Commune de Daverdisse

Compte rendu de la réunion de CLDR du 14/06/2022

Avant-projet d'aménagement du cœur de Porcheresse

Proposition de trois tronçons

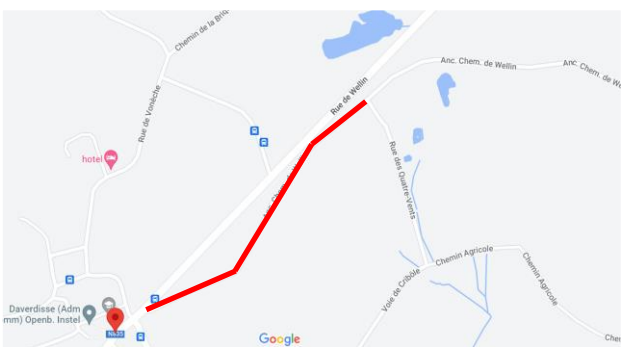
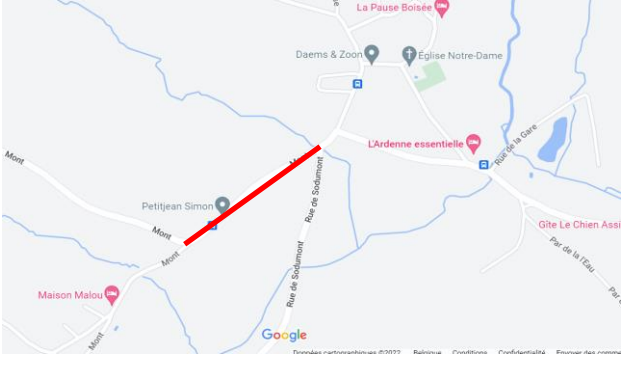
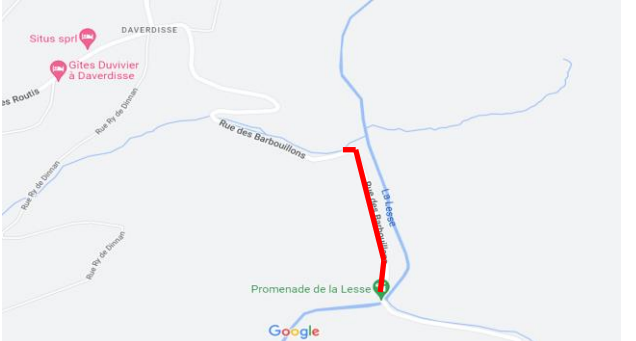
- À la rue des Barbouillons, l'aménagement proposé ne va-t-il pas élargir la voirie ?
Non, la bordure en béton permettra de marquer une limite visuelle ; les piétons passeront à droite de la bordure existante.
- Des aménagements sont-ils prévus à Séchery ?
Il s'agit d'un village d'une commune voisine ; il faut voir ce qu'elle déposera comme projet.
L'objectif de ce tronçon est de permettre de rejoindre les promenades balisées en sécurité.
